TRIBUNAL ADMINISTRATIF DE
MONTPELLIER

ARRETE PREFECTORAL n°2013329-0012
ordonnant l'ouverture de l'enquête publique
portant sur le projet de plan de prévention des
risques naturels prévisibles de la commune de
Corneilla-la-Rivière

Objet de l'enquête : Projet de Plan de Prévention des Risques
Naturels Prévisibles de la Commune de
Corneilla-la-Rivière

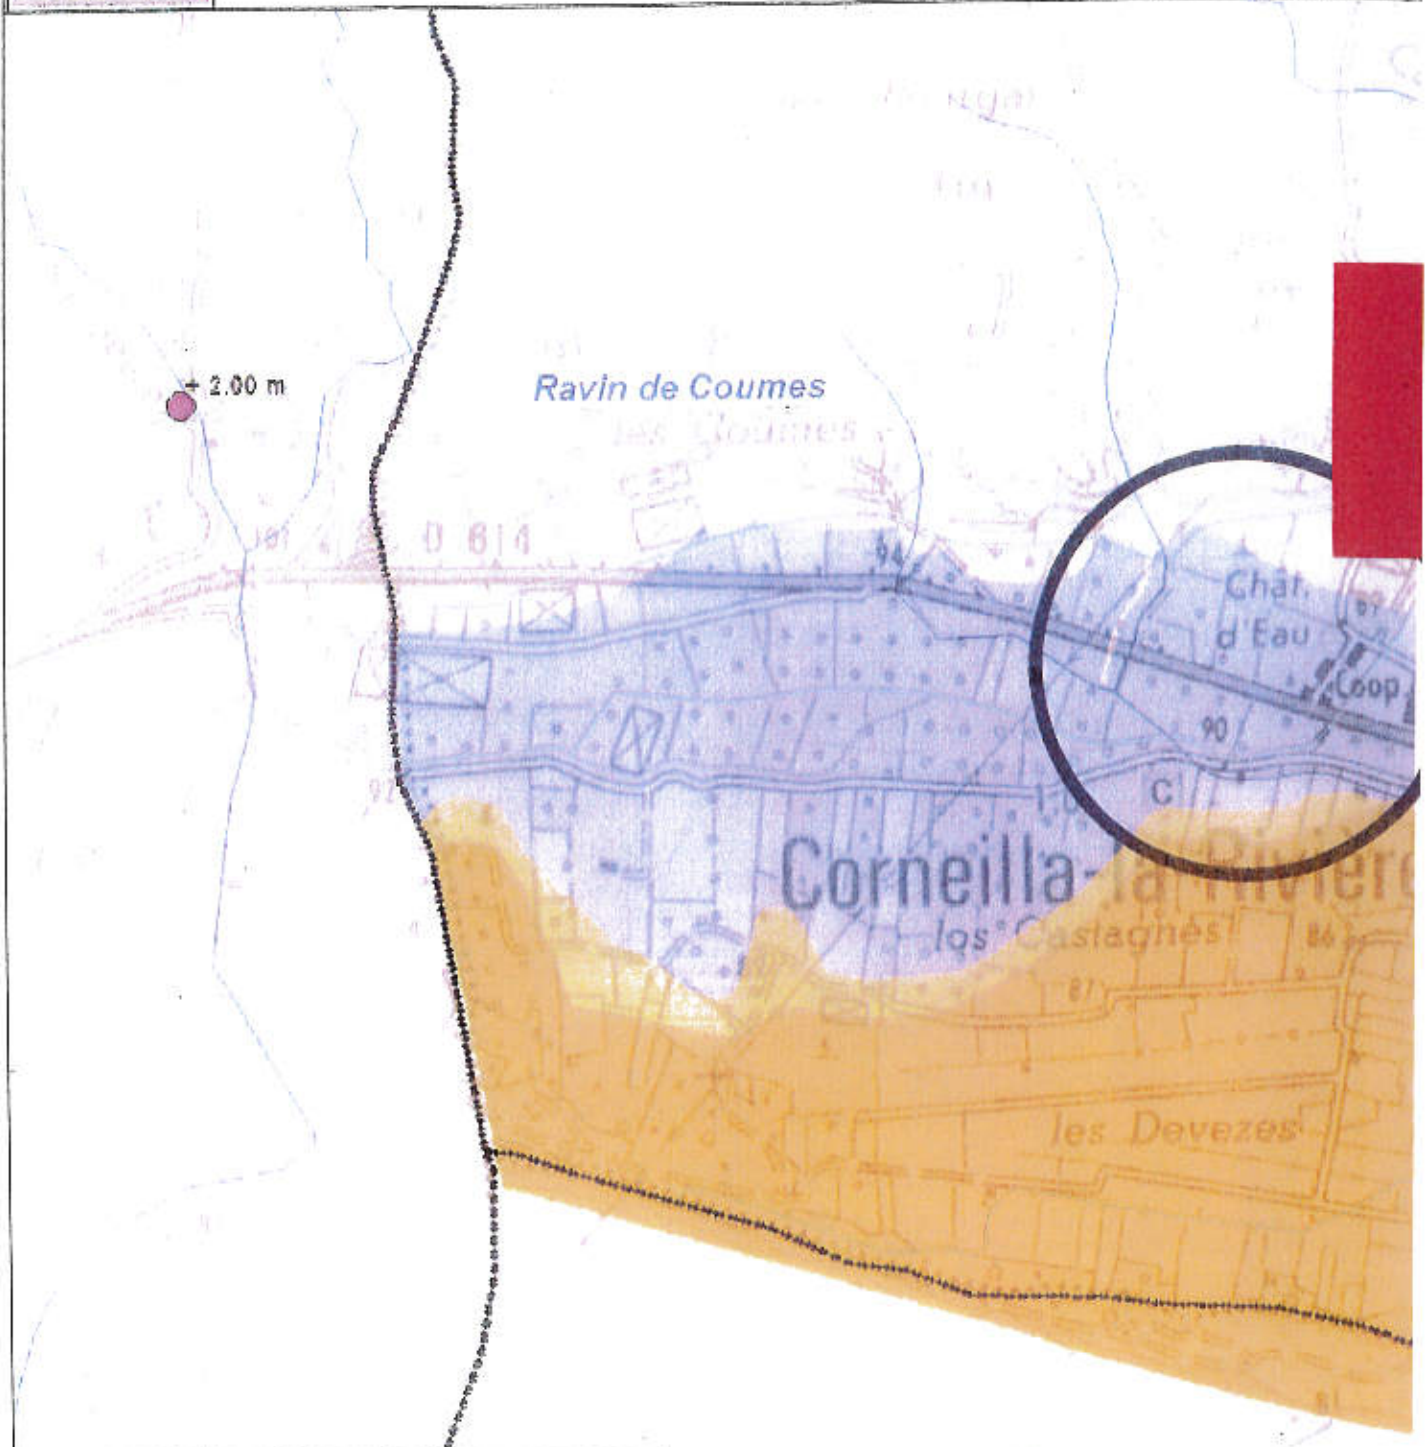
Par ailleurs, certains de nos concitoyens nous ont fait part des disparités de traitements entre l'amont et l'aval de la RD 614 sur une zone bien précise (Cf schéma et photos ci-dessous).

Nous vous demandons de réévaluer attentivement ce secteur, sachant que le collectage avait été bouché artificiellement. *c'est faux!*

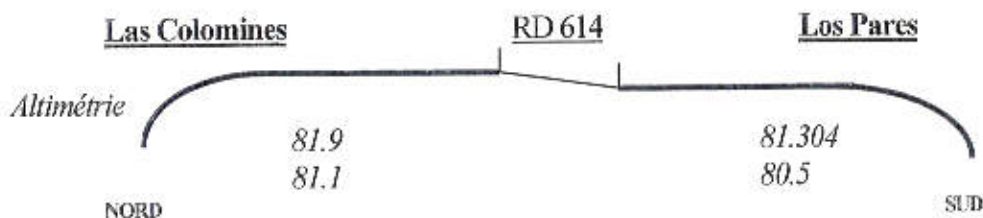
Si on observe bien cette zone située aux Colomines, on peut remarquer qu'elle est plus haute ou à la même hauteur que la zone Los Pares située de l'autre côté de la RD 614, classée elle en B4. La construction par nos ancêtres de la Route Départementale (RD 614), anciennement Nationale est tout à fait cohérente puisqu'elle se situe sur la partie la plus haute du talus, entre Las Colomines et Los Pares, ce qui est logique. La zone Las Colomines n'est ni concernée par le débordement de la Têt ni par les Talweg.

Rapport de présentation
Annexe 10 - Débits linéiques pour une crue centennale des affluents

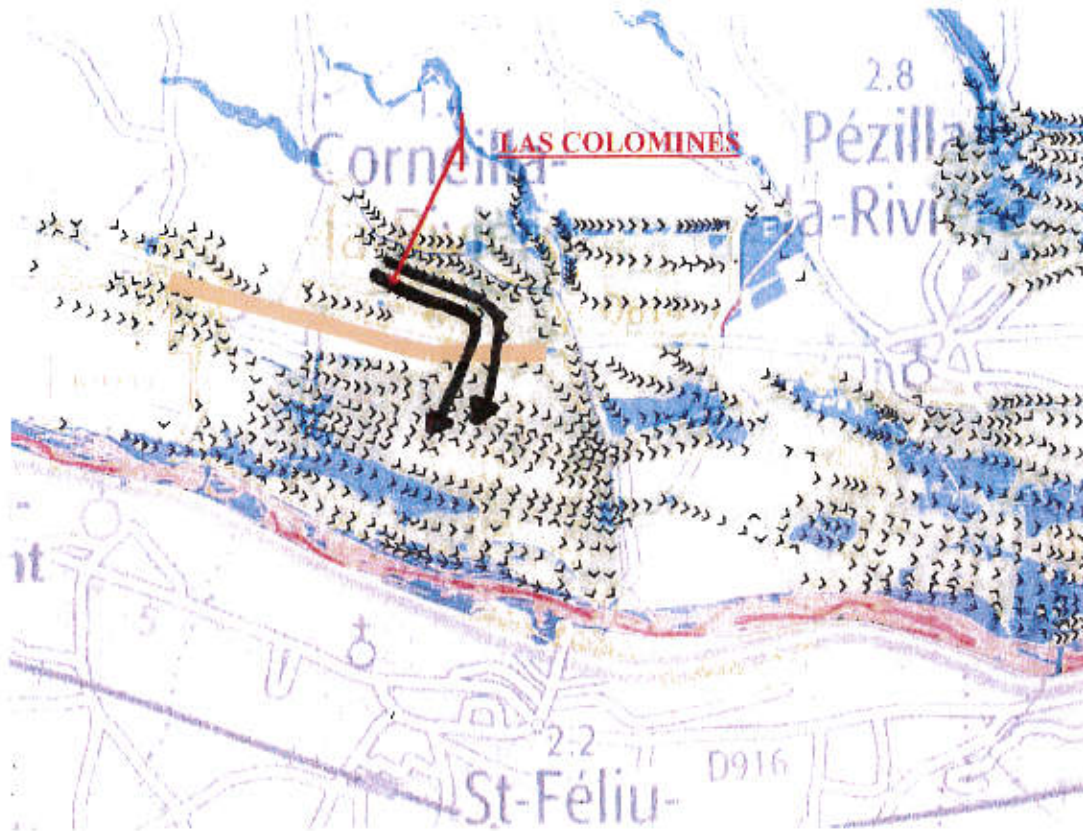
De plus, cette zone ne peut pas constituer en soi une zone d'expansion ni de rétention puisque le dévers important dans le sens ouest-est fait que l'eau déborde l'obstacle constituée par la RD 614 comme le montre la carte de BRLi ci-dessous.

Par ailleurs, si l'on se réfère à l'aléa de crue centennale, ce secteur, présente une hauteur d'eau moyenne attendue à 0,20 m et la carte des vitesses fait apparaître une vitesse d'écoulement faible inférieure à 0,25m/s. Aussi, le facteur vulnérabilité prescrivant un plancher refuge à 2,20 m nous paraît excessif. Cette analyse ne justifie pas une inconstructibilité de ce secteur destiné exclusivement à l'activité artisanale.

Il paraît évident de réserver les zones à l'aléa faible pour l'habitat. Un aléa modéré avec un plancher habitable à 0,70 m aura moins d'impact pour une zone artisanale.

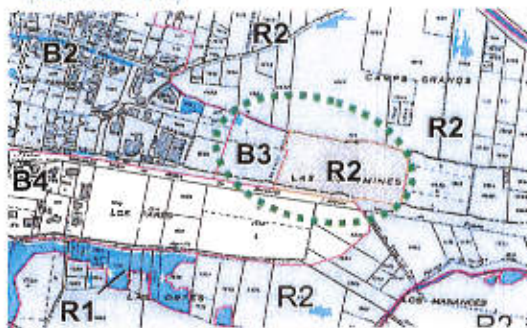
En fait, la topographie actuelle résulte d'anciens tracés de la Têt (Paléotêt) lorsque ce cours d'eau s'écoulait à quelques 4-5 mètres au dessus de la Têt (avant la crue de 1940) ; des dépôts postérieurs sous la forme de cônes de déjection (relativement modestes) apportés par les correchs descendus du massif de Força Réal ont modifié la topographie antérieure.

Aussi il apparaît inexact de tracer des axes d'écoulement ouest-est, à partir des seules courbes de niveau. (Réf : rapport de présentation : annexes cartographique 2 et 10).

PROJET D'EXTENSION ET DE CREATION D'UNE ZAE: PROJET ETUDIE PAR LE CABINET D'ETUDE ATIC DU 04/11/2011

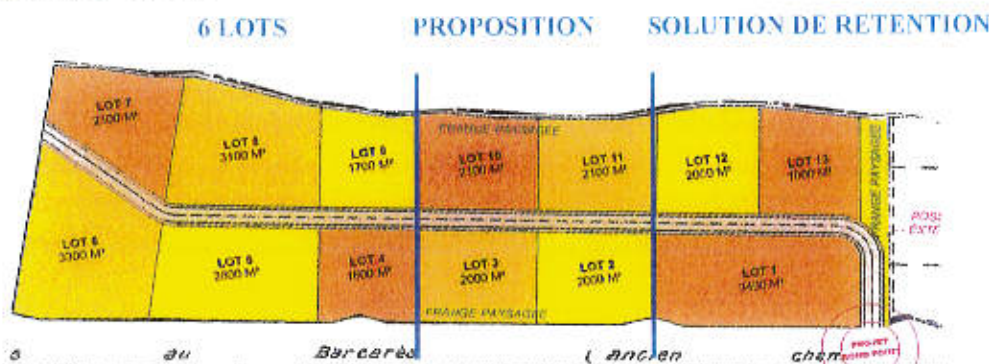
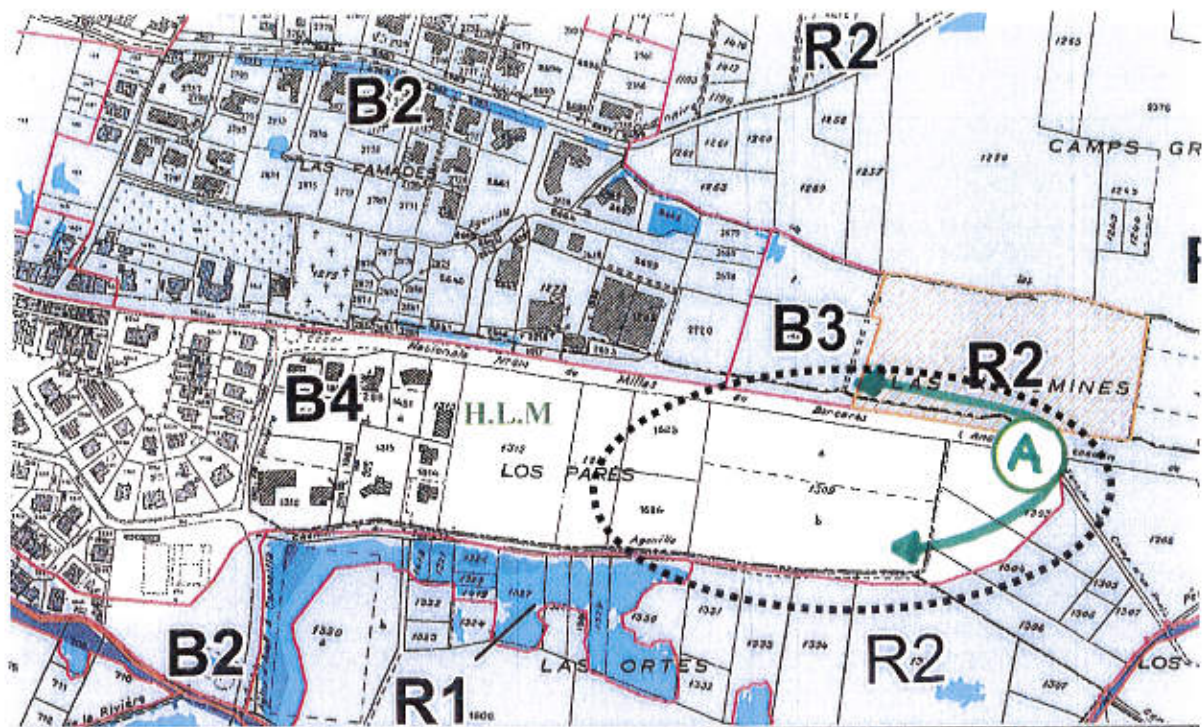
La nouvelle proposition soumise à l'enquête publique autorise 6 lots pour une superficie totale de 9700 m². Ce que nous souhaiterions dès cette première phase, c'est de disposer de 10 lots, ce qui représenterait une superficie de 2,14 ha. Sachant qu'une solution provisoire de mise hors d'eau pourrait trouver une résolution sur la partie basse de la parcelle hachurée, qui totalise 7 626 m² environ (zone comprenant les lots 1 - 12 - 13).

Cette proposition assurerait certainement une viabilité au projet de construction et s'appuierait sur la rétention organisée en fond de parcelle sur presque 8000 m² (par exemple, une légère excavation, vu la grandeur de la superficie permettrait une rétention importante).

Secondairement, après les travaux sur les ravins des Coumes et en fonction des améliorations apportées, la révision partielle du PPRi pourrait être envisagée en libérant ces parcelles ou en maintenant cette contrainte (zone : lot 1-12-13).

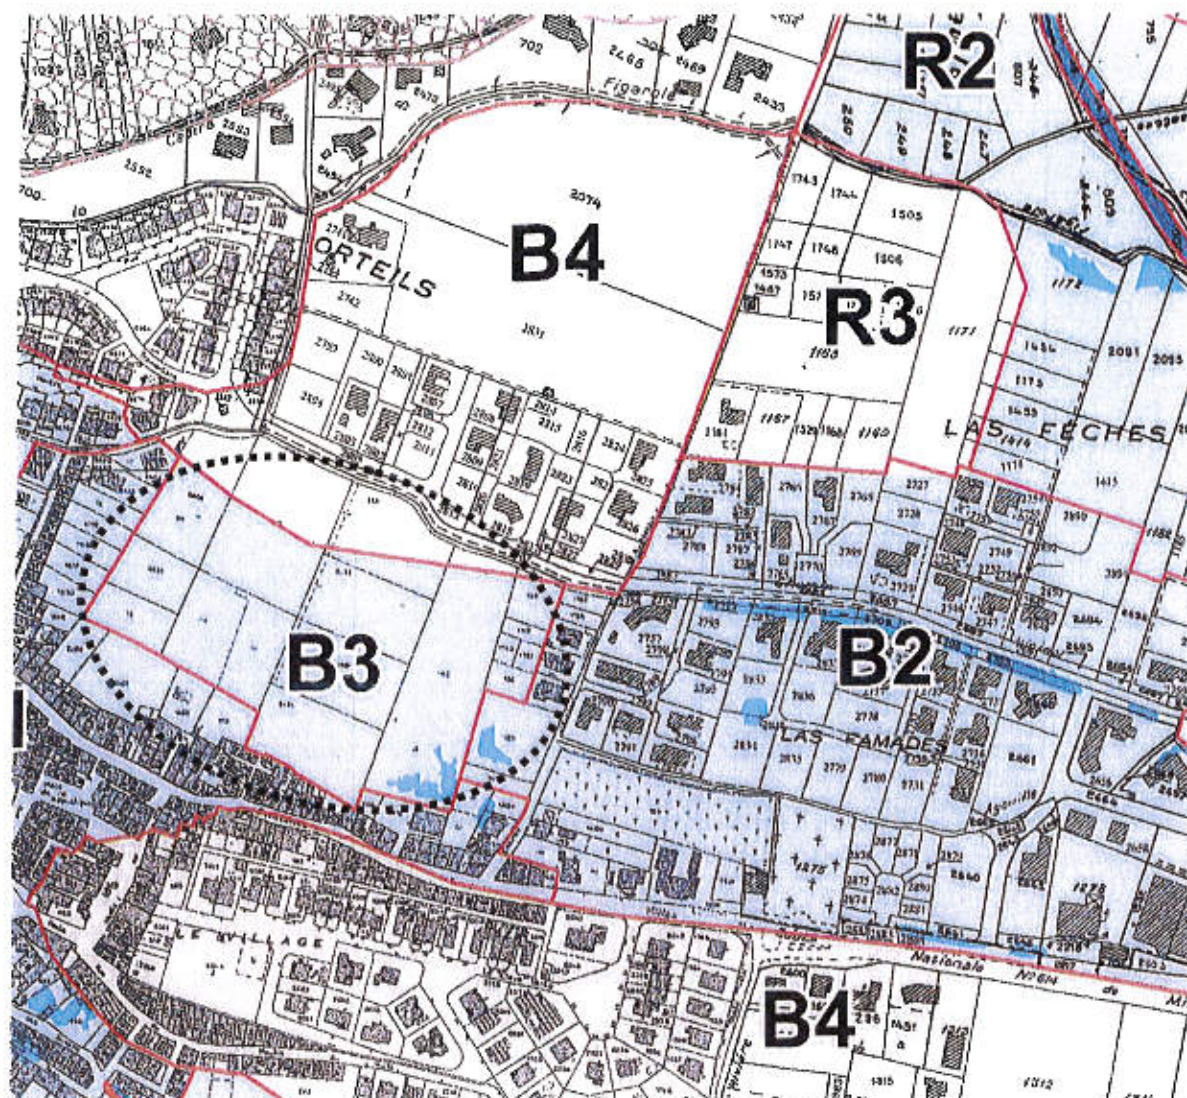
Le classement de la zone Los Pares en B4 (aléa faible) va entraîner l'intégration prioritairement de cette partie du territoire dans le futur PLU. Ceci générera également un nouvel axe de circulation qui favorisera l'accessibilité de cette zone au niveau du A avec l'aménagement d'une voirie adaptée comprenant un nouvel accès nord et un nouvel accès sud, en accord avec le Conseil Général des Pyrénées-Orientales. L'accès nord sera directement dédié à la ZAE prévue dans l'étude.

Projet PPR : Phase de concertation
(juillet 2013)

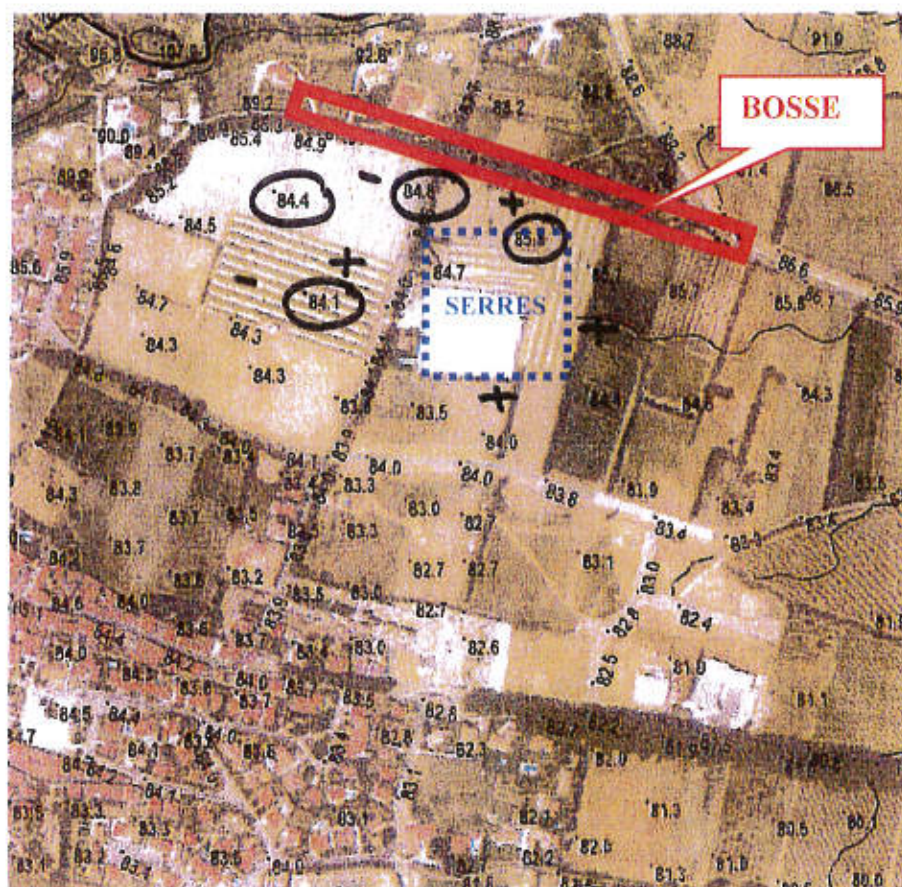
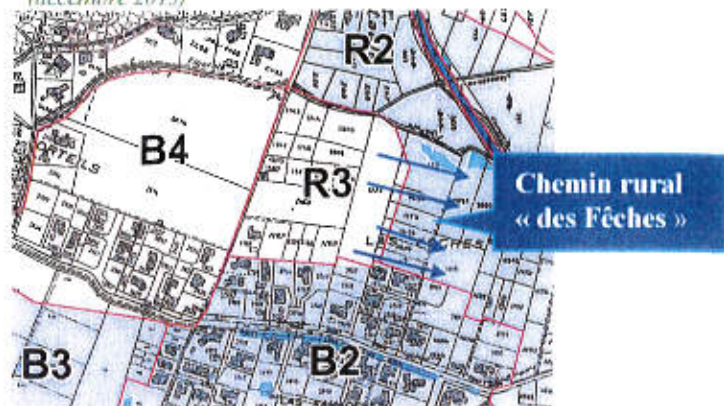
Pour la zone située autour du chemin d'Estagel, ancienne route Départementale 13 (Cf plan de situation ci-dessous) nous sollicitons une révision.

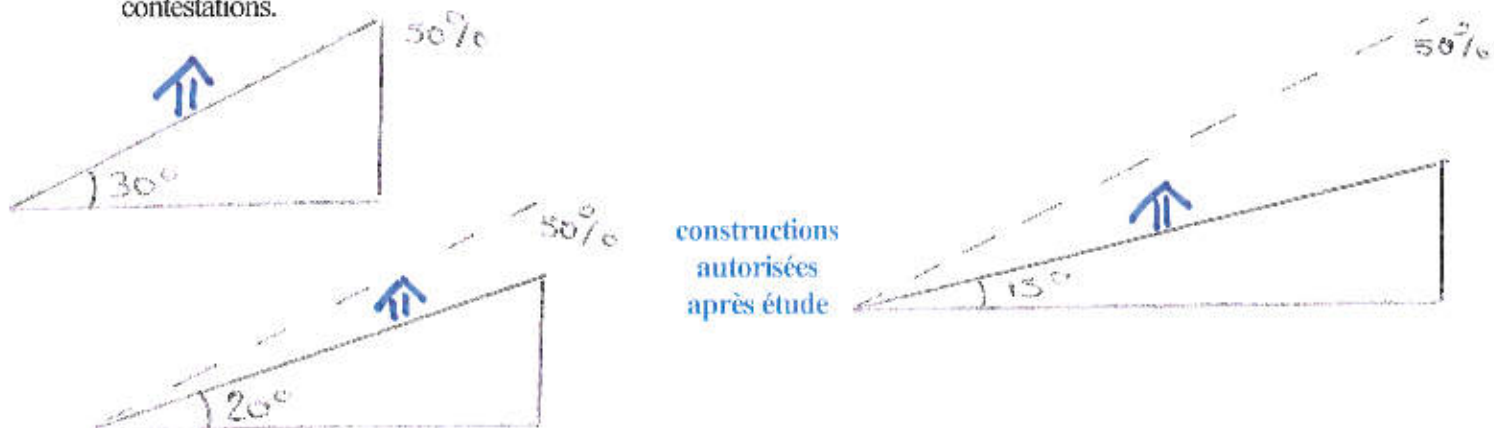
En ce qui concerne le règlement de la zone M, sur l'ensemble de la Commune de Corneilla de la Rivière, le talus de la terrasse des Planes (environ 25 mètres de hauteur relative par rapport au village) à une pente inférieure à 50 %.

Aussi, normalement, les terrains qui occupent le versant du talus sont constructibles.

Les implantations de constructions seront conduites avec l'appui d'une étude géotechnique (prise en compte notamment des risques de glissement voire d'éroulement très localement).

Secteur du Camp Majou

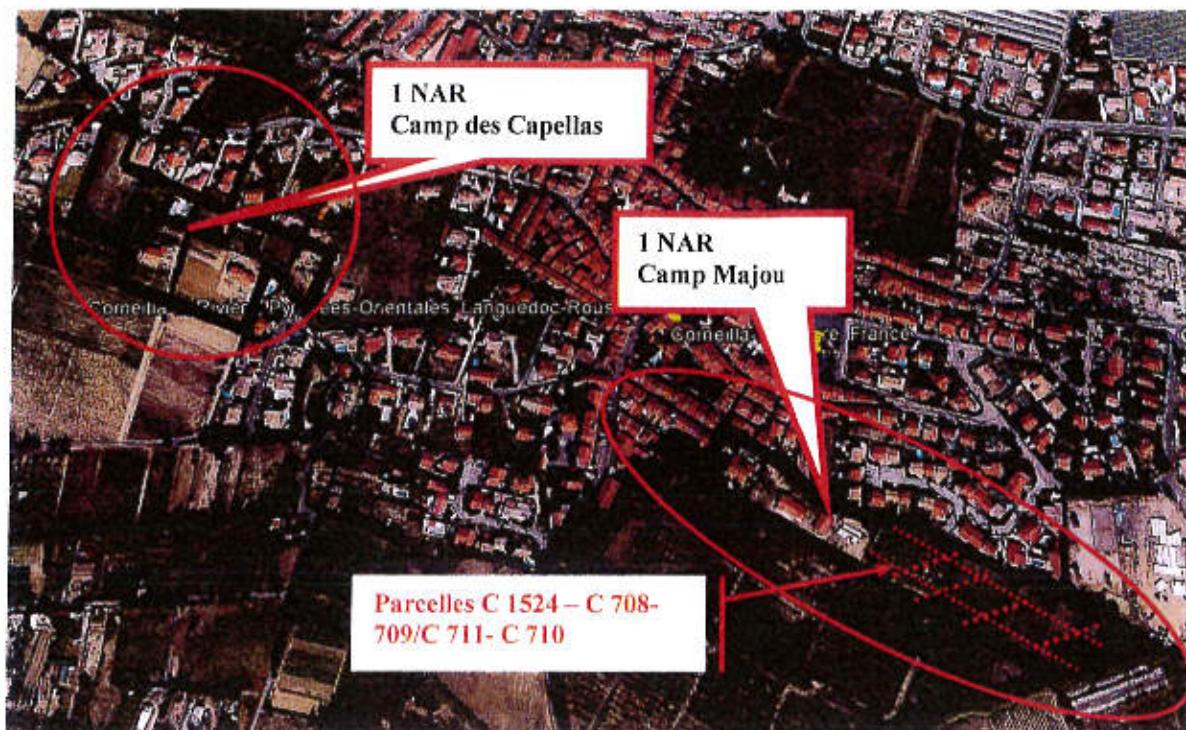
Sur le secteur du Camp Majou, quatre constructions sont actuellement réalisables. Le Plan de Prévention des Risques semble déclasser ces terrains en « champs de Pomme de Terre ».

Nous avons à plusieurs reprises évoqué ce problème lors de réunions de travail avec les services de l'Etat. Vu le faible impact urbanistique, nous souhaiterions à titre dérogatoire, conserver la possibilité de bâtir quatre maisons individuelles sur les parcelles cadastrées C 1524- C 708- C 709/711 – C 710, avec une hauteur de plancher à 2,20 m conformément au règlement du POS en zone 1 NAr et avec un engagement d'accessibilité prévu par les riverains en amont et le long de la voie.
